<b>Abteilung</b> Abteilung 3 - Bauangelegenheiten	<b>Sachbearbeiter</b> Herr Fuchs	<b>Aktenzeichen</b> 3 Fc-Pe	
<b>Beratung</b> Bau-, Mobilitäts- und Umweltausschuss	<b>Datum</b> 19.01.2021	<b>Behandlung</b> öffentlich	<b>Zuständigkeit</b> Entscheidung

**2. Änderung des Bebauungsplans "Birkenstraße West": Billigung nach öffentlicher Auslegung und Einholung der Stellungnahmen der Behörden und Satzungsbeschluss**

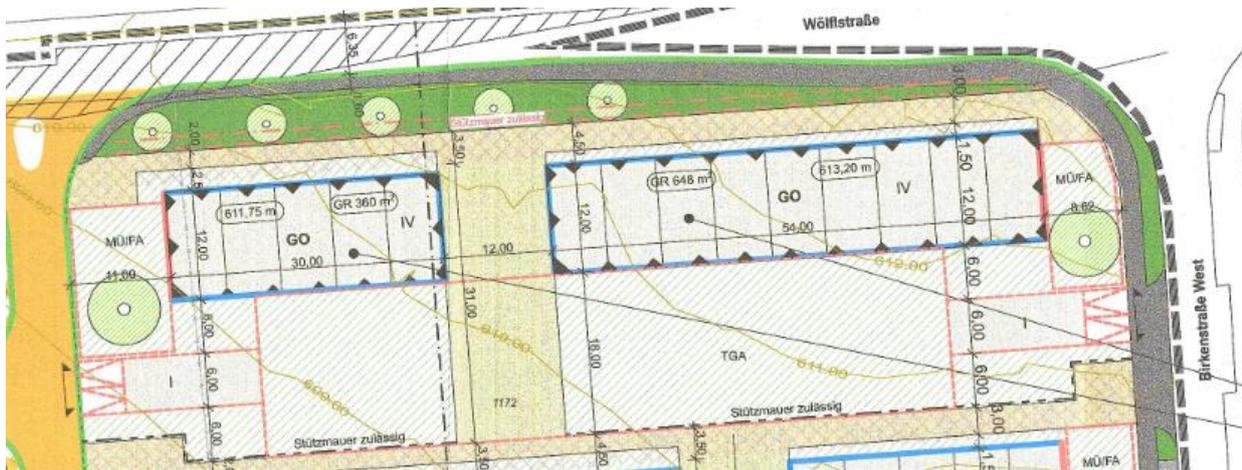
Die Begründung enthält kein Hinweis, warum die Bäume im Bereich des neu eingezeichneten Trafo Häuschen nun entfallen. Sollte es stichhaltige Argumente geben, bitten wir sie entsprechend aufzuführen oder die Baumstandorte mit Planzeichen wieder einzufügen.

Aufgrund der Hanglage sowie der für das Bauvorhaben erforderlichen Stützmauern zwischen der Wölfstraße und dem Baugrundstück besteht leider keine ausreichenden Flächen für die Festsetzung von Baumstandorten. Die im ursprünglichen Bestandsbebauungsplan eingezeichneten Baumstandorte waren bereits mit der Fläche der erforderlichen Stützmauer überlagert.

Eine Änderung auf B-Plan-Ebene ist nicht veranlasst.

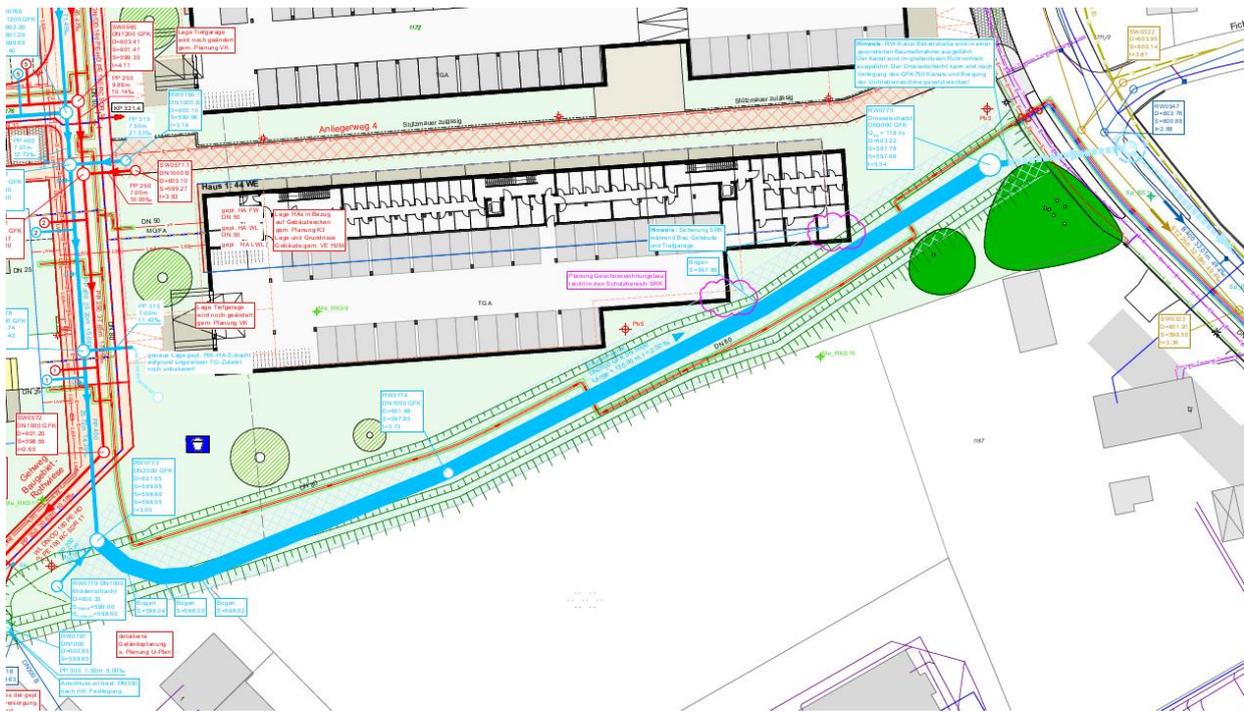
„Die Rohfußbodenoberkante des Erdgeschosses der Gebäude wird mindestens 25 cm über Fahrbahnoberkante/ über Gelände festgesetzt.“ (Hinweis: Dazu sollte die Gemeinde möglichst Kote(n) im Plan und Bezugshöhen angeben. Der konkreten Straßen- und Entwässerungsplanung ist hierbei Gewicht beizumessen).

Der Bebauungsplan enthält bereits Festsetzungen bezüglich der Höhe der Fertigfußböden im Erdgeschoss.

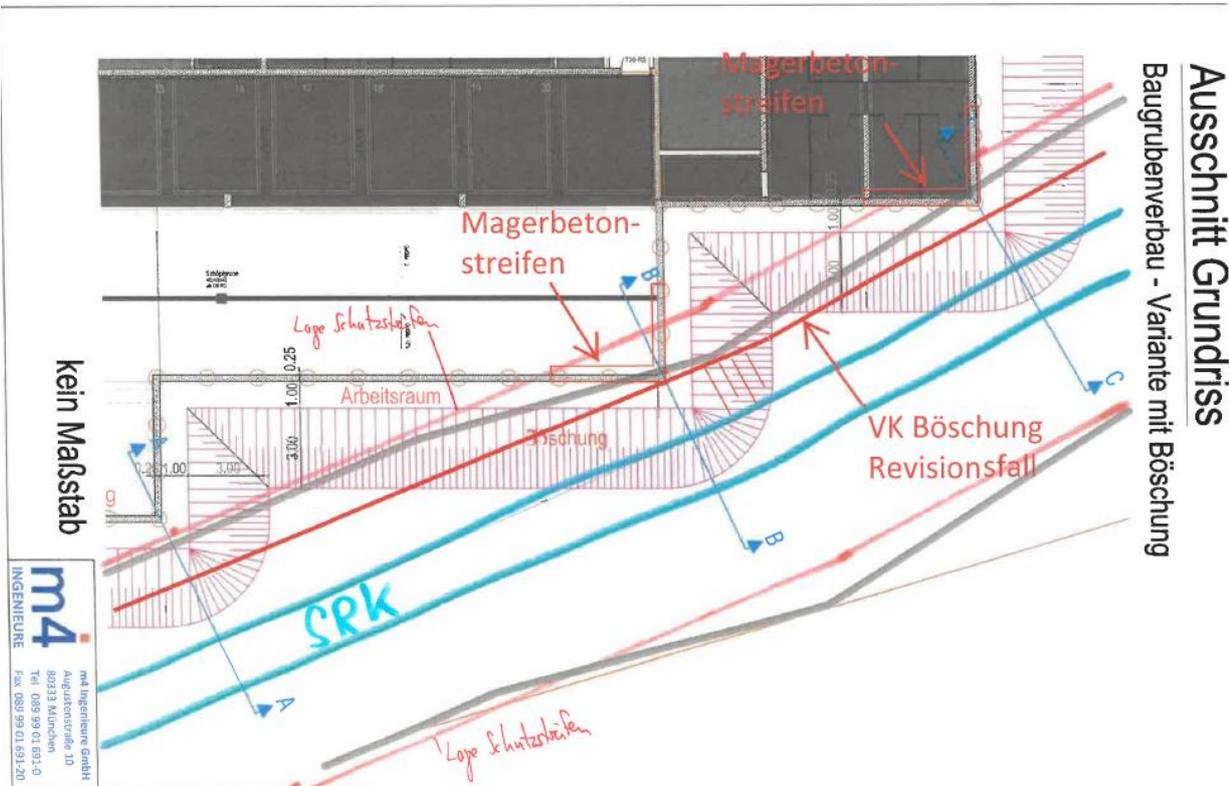
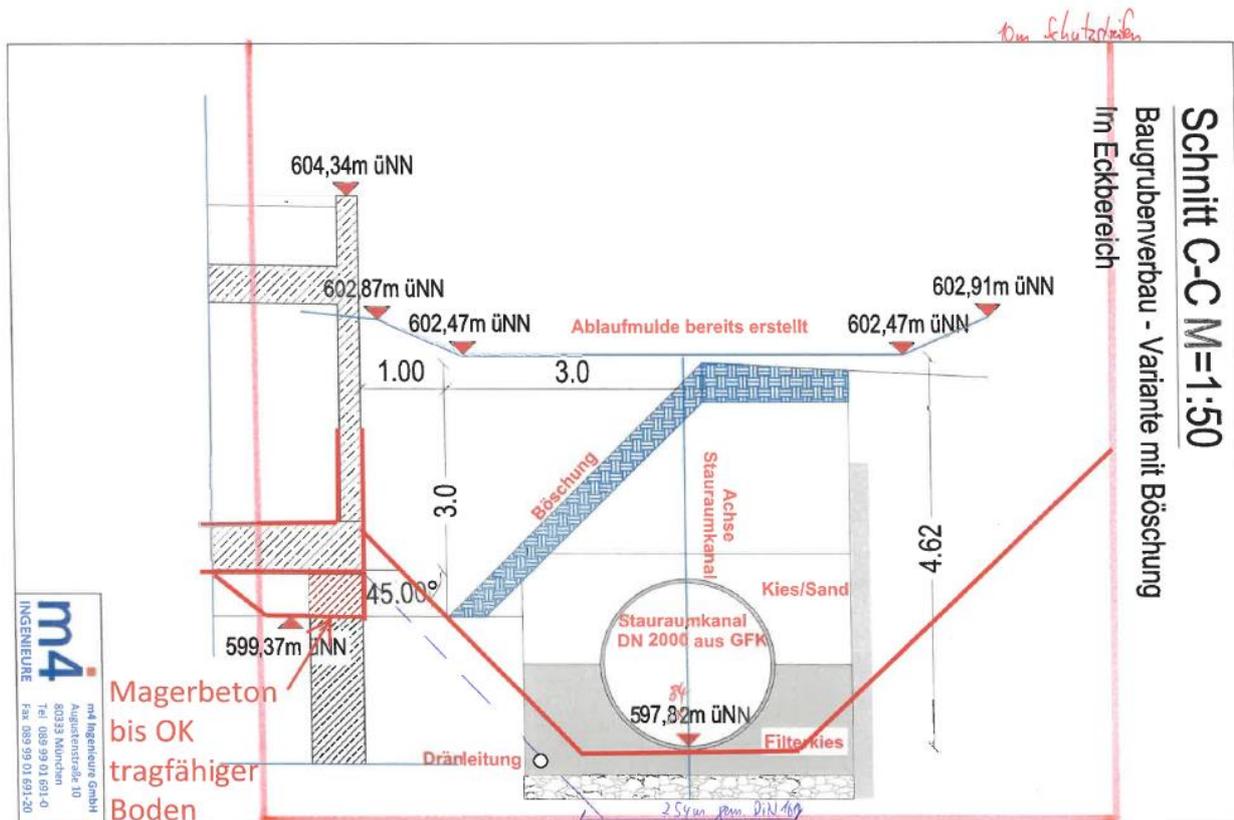
Die augenscheinliche Veränderung des Schutzstreifens des Stauraumkanals im Bereich der angrenzenden südöstlichen Gebäudeecke ist für die Stadtwerke Penzberg nicht ohne weiteres akzeptabel. Insbesondere ist vorab die finale Lösung für den Konfliktbereich Gebäude – Schutzstreifen vorzulegen.

Bei der Gegenüberstellung ist ersichtlich, dass die Lage des Schutzstreifens lediglich geringfügig geändert worden ist. Diese Änderung ist aufgrund der geringfügigen Erhöhung der Hausbreite der Gebäude in den Bereichen der südöstlichen Gebäudeecke sowie der südöstlichen Ecke der Tiefgarage erforderlich.

Durch das m4 Ingenieurbüro wurde als Lösung für den Konfliktreich Gebäude – Schutzstreifen mit Baugrubenverbau als Böschung vorgeschlagen.

Der Entwurf des Bbauungsplans ist dahingehend zu ergänzen, indem der bestehende Stauraumkanal innerhalb des Schutzstreifens eingezeichnet wird.
